改善箇所説明図

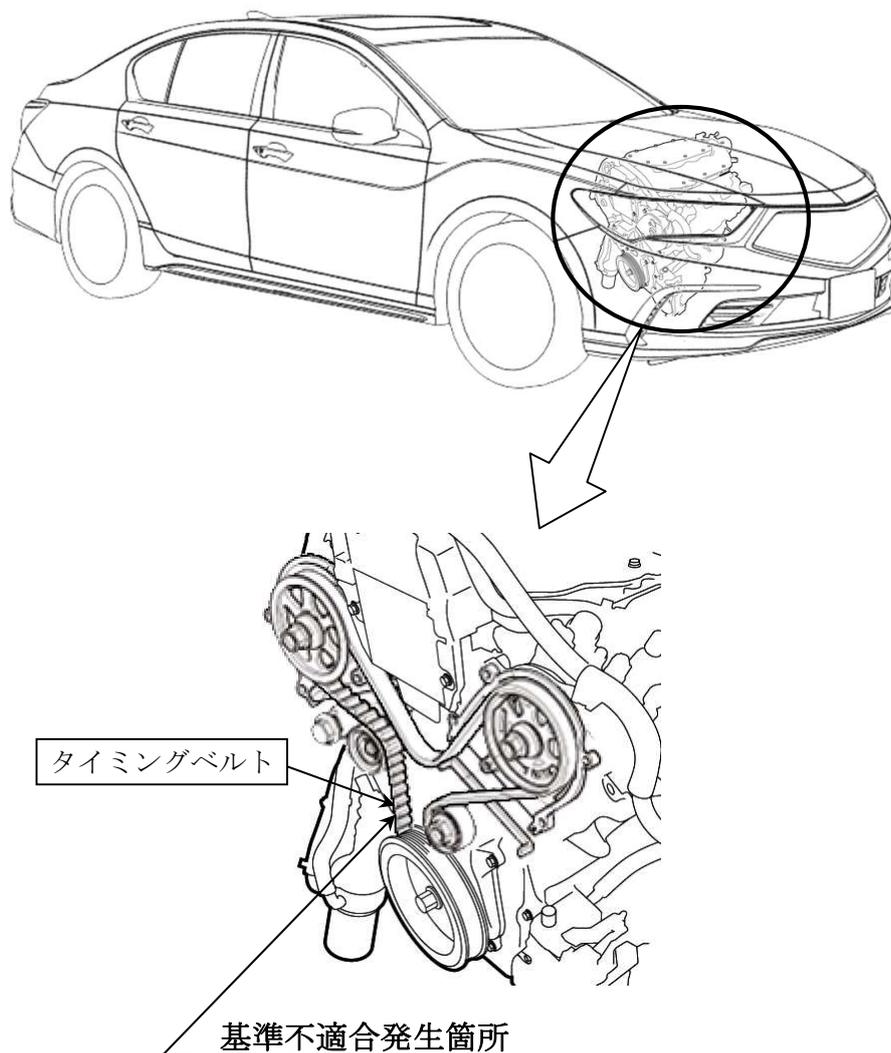
原動機のタイミングベルトにおいて、当該ベルトの製造工程が不適切なため、ベルト歯の強度が不足しているものがある。そのため、そのまま使用を続けるとベルト歯が損傷して、警告灯、警告表示が点灯し、最悪の場合、エンジンが停止して再始動できなくなるおそれがある。

全車両、タイミングベルトを点検し、該当するものは良品と交換する。

注： は点検結果により交換する部品を示す。

識別：運転者席側ドア上側ヒンジ上側ボルト頭部に黄色ペイントを塗布する。
